## 高速道路における逆走防止対策の推進に関する調査 〈結果に基づく通知〉

# 高速道路における逆走防止対策の推進に関する調査(概要)

通知日：平成29年7月7日  
通知先：国土交通省

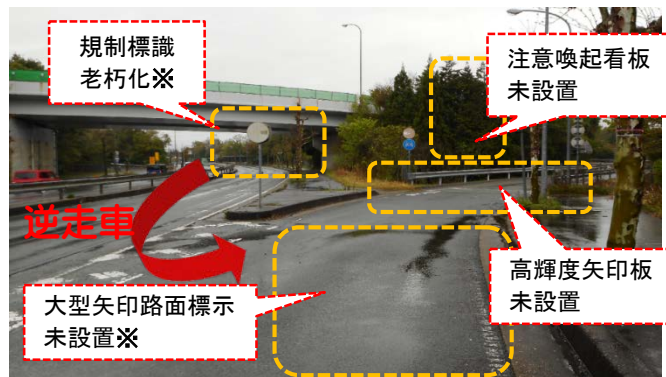
- ✓ ジャンクションの本線合流部から離れて高輝度矢印板が設置されている例(中央道岡谷JCT)
- ✓ ラバーポールの設置がゼブラゾーン起点から2本のみとなっている例(東海北陸道美濃IC)
- ✓ 対策完了後に逆走が発生している箇所あり(中央道岡谷JCT)

中央道岡谷JCT

東海北陸道美濃IC

- 対策完了箇所であっても標識・看板等の設置位置を見直すなど、現地の状況に応じた有効な対策となるよう改善の実施

- 対策完了箇所でも引き続き発生した逆走事案について継続的に発生要因等を調査・分析、さらなる改善の実施

対策工事の対象として位置付けられていない高速道路出口部  
(舞鶴若狭道福知山IC)

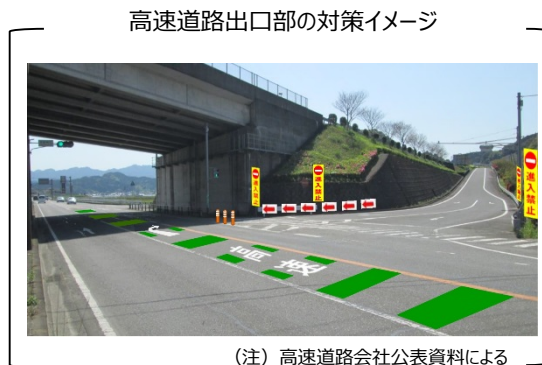
③ 高速道路出口部の中には、対策工事の対象に位置付けられておらず、  
標識・看板等が未設置・老朽化の事例あり

- ✓ 国交省等では、一般道と交差点形状で接する箇所を優先して対策を実施
- ✓ 出口部の対策工事は警察や一般道管理者との協議が必要であり、標識・看板等の設置主体は一般道管理者(下写真の※部分は一般道管理者による設置が必要)

- 高速道路出口部の対策については、今後、警察や一般道管理者との個別協議を一層進めることなどにより、対策対象箇所への追加を検討

サービスエリア等における逆走車発見時の通報先に関する周知状況

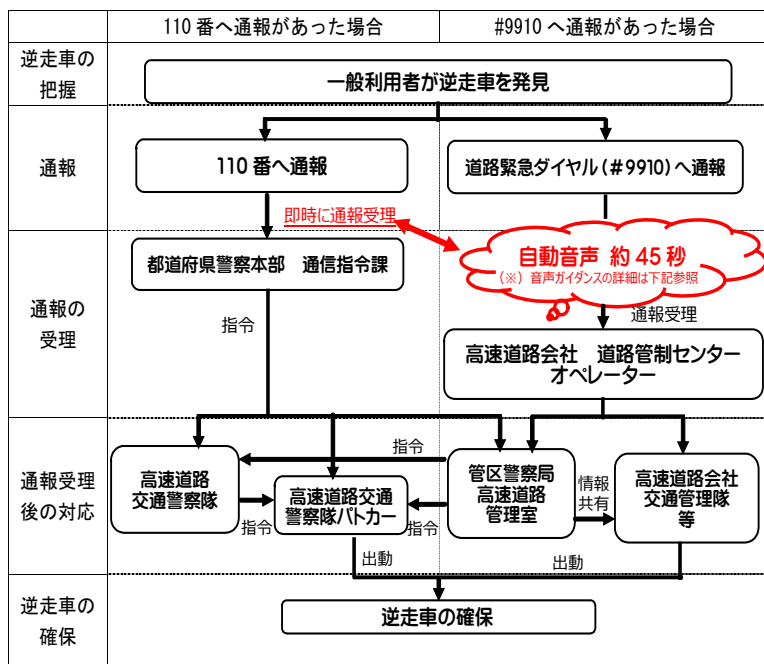
- ✓ 通報先の周知状況を見ると、110番と#9910を併記して周知しているサービスエリア等は9.6%（228か所のうち22か所）

- #9910で取り扱う事案の対象等を整理した上で、高速道路における逆走車発見時の通報先としての#9910の適否について検討
- 上記の検討の結果、逆走事案の発生時等、緊急時の通報先として引き続き#9910を活用する場合は、できる限り即時に通報受理が可能となる仕組みの検討
- 当面、通報先の周知において110番と#9910の併記をより一層推進
